Werkgroep Sint-Pieters-Buiten

Mathildeplein

Van droom naar ontzuivering

*Over de extreme maximale
proporties en niet opgelegde
functie-invulling S-gebouw &
aanleg van het Mathildepleintje*

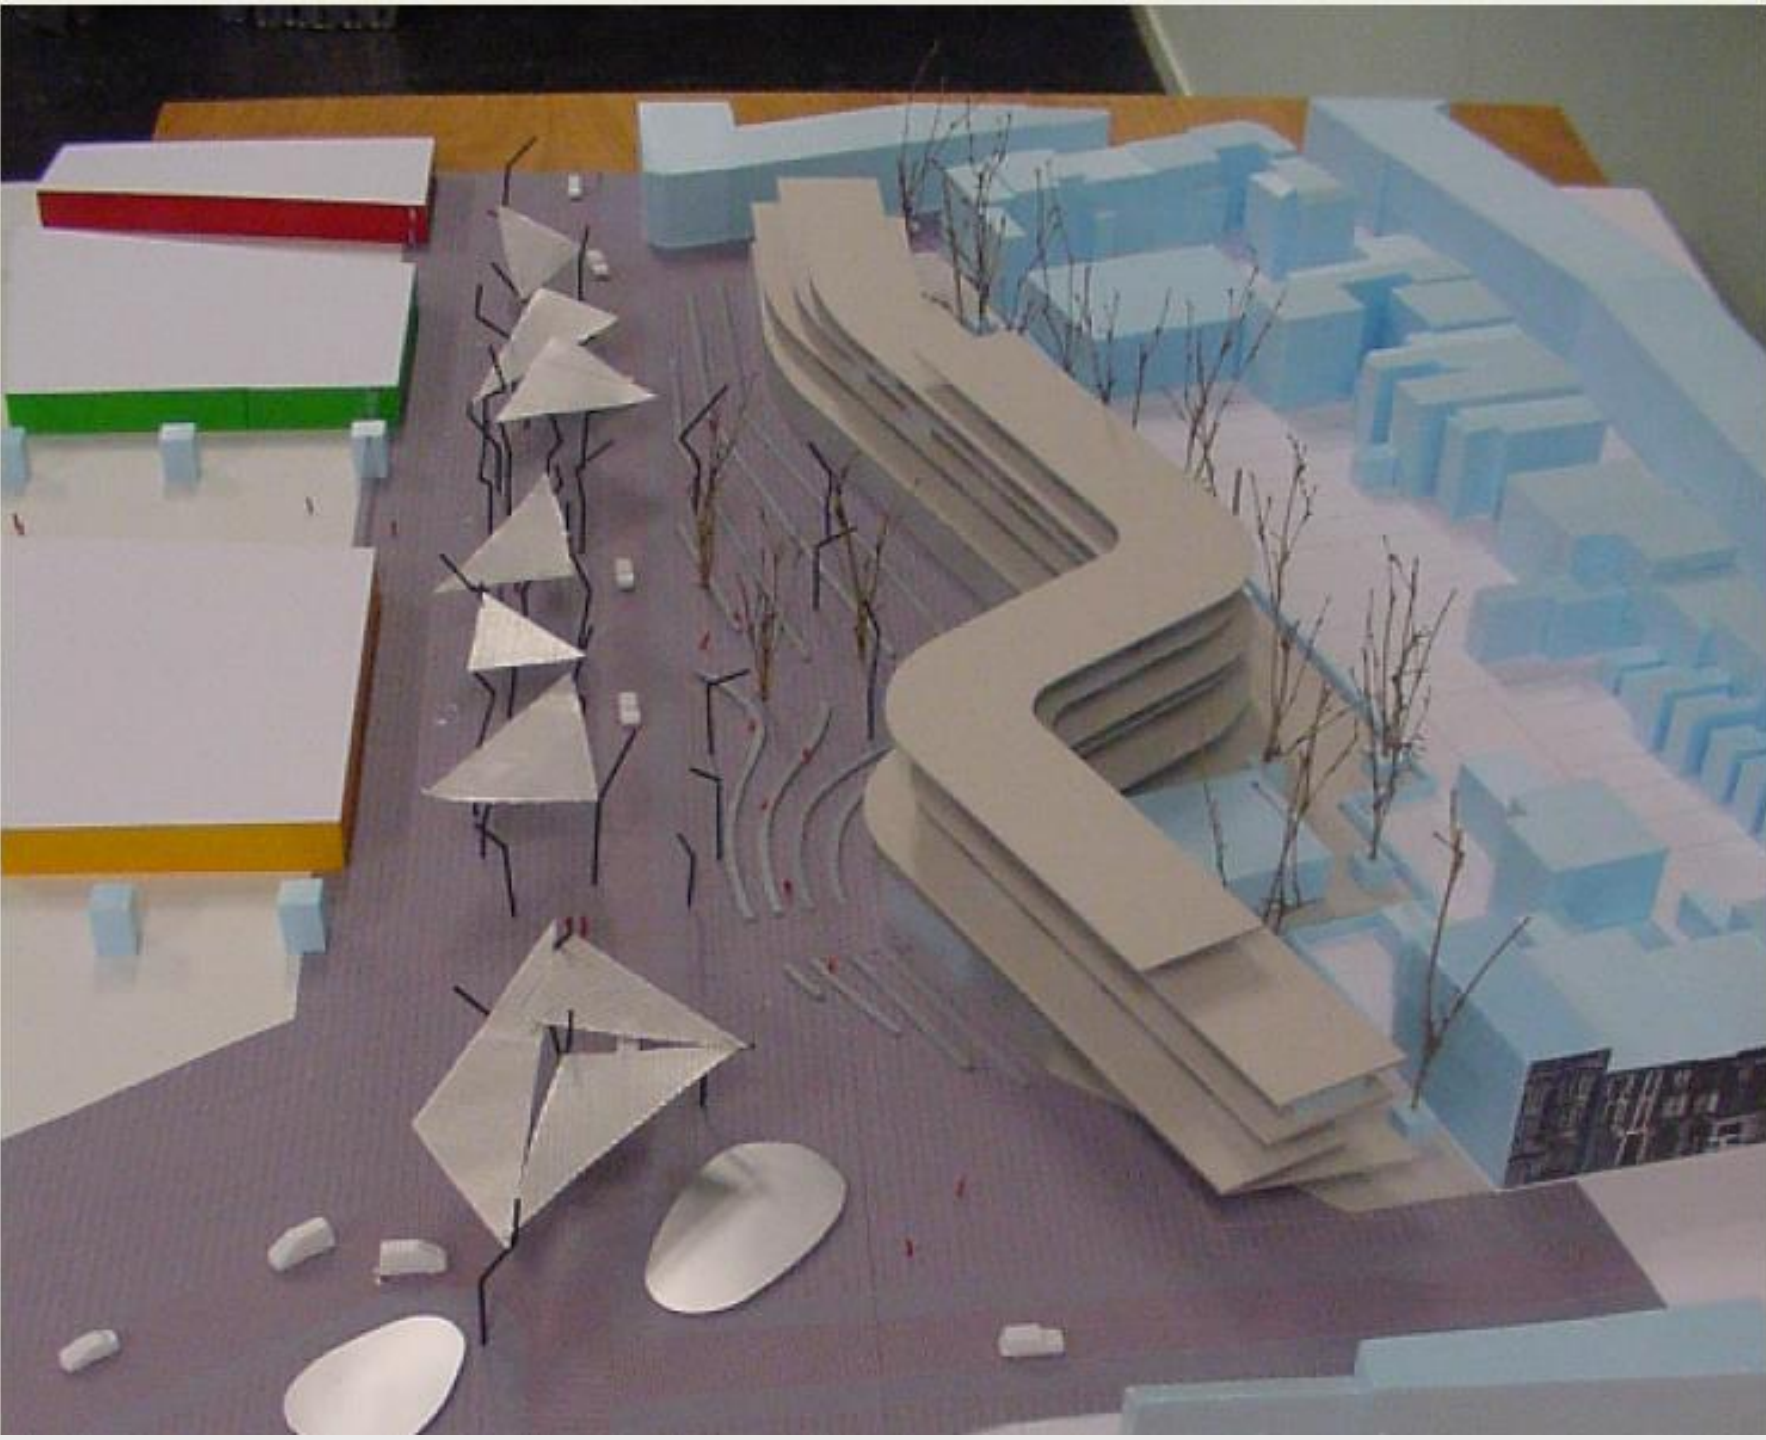
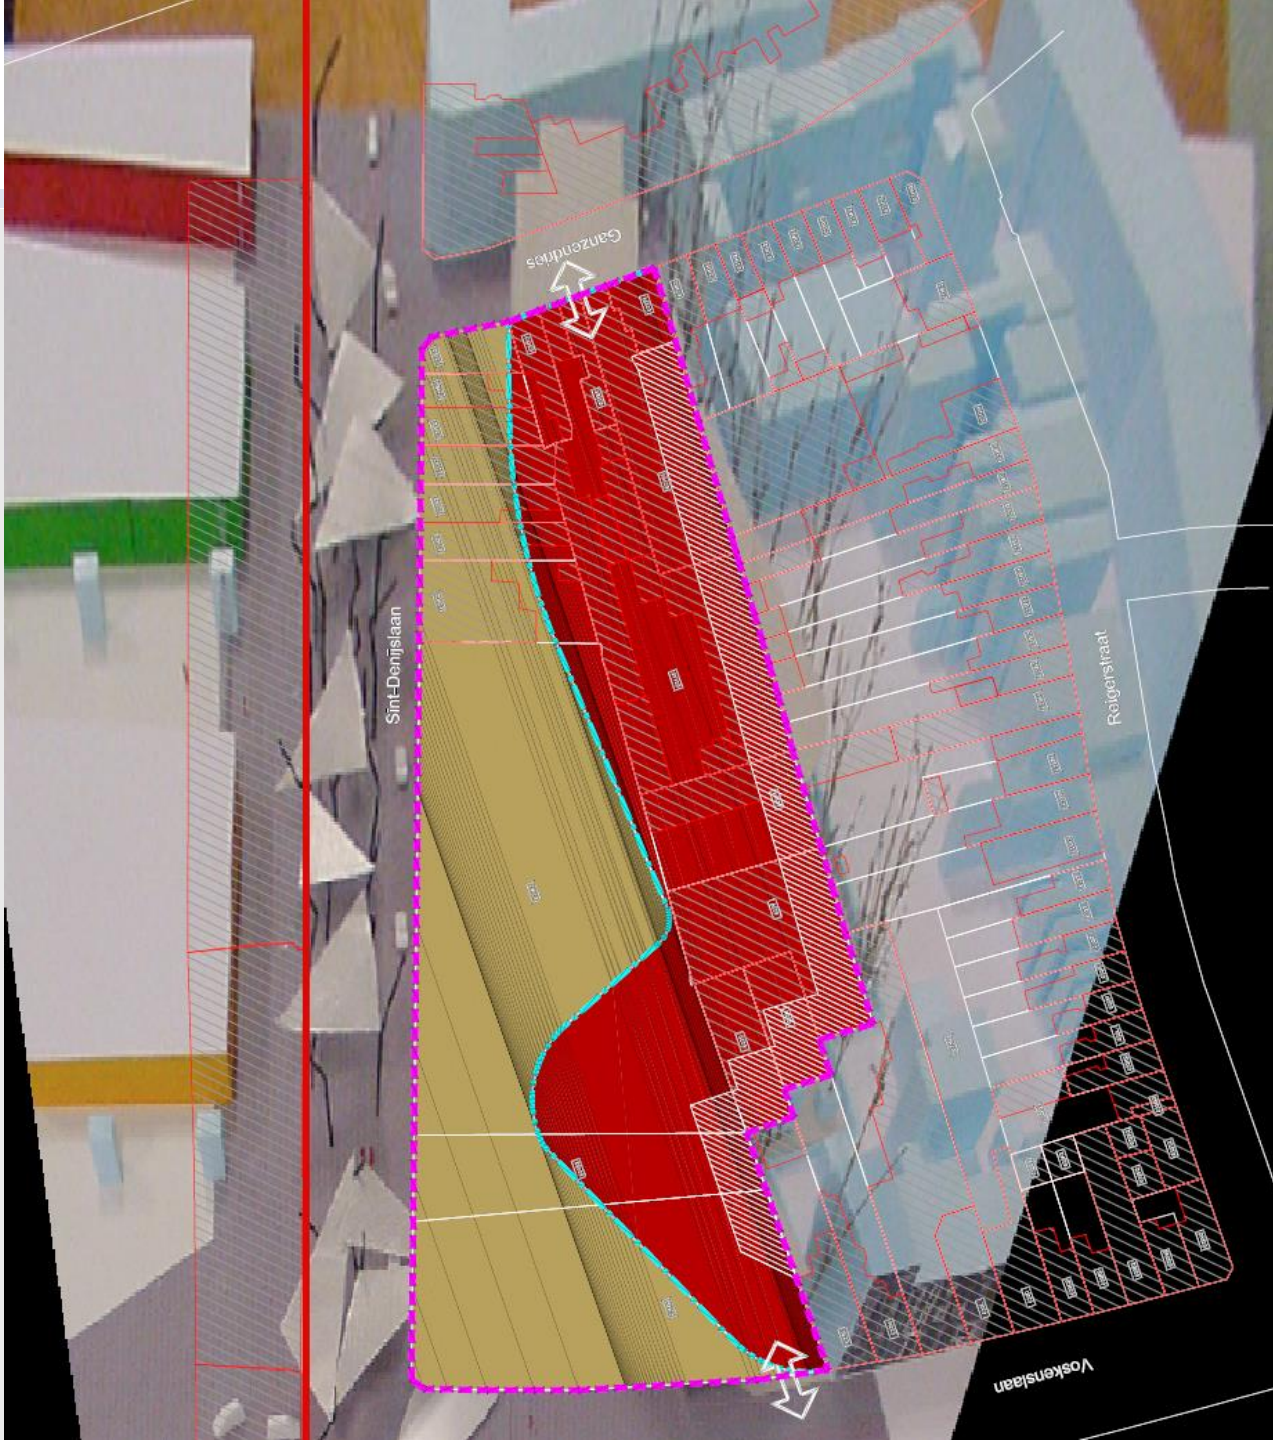
- ➔ Het werd dan ook een heel koude douche toen we plots volgende te zien kregen:
 - ➔ de eerste realistische afbeeldingen van het mogelijke maximumvolume van het S-gebouw
 - ➔ en de extreem kleine, benauwde en geheel beschaduwde ruimte die nog overblijft voor het Mathilde"plein"

- ⊖ Het gebouw ligt totaal buiten proportie met de omliggende huizen en wijk (alsof er geen wijk achter het station ligt).
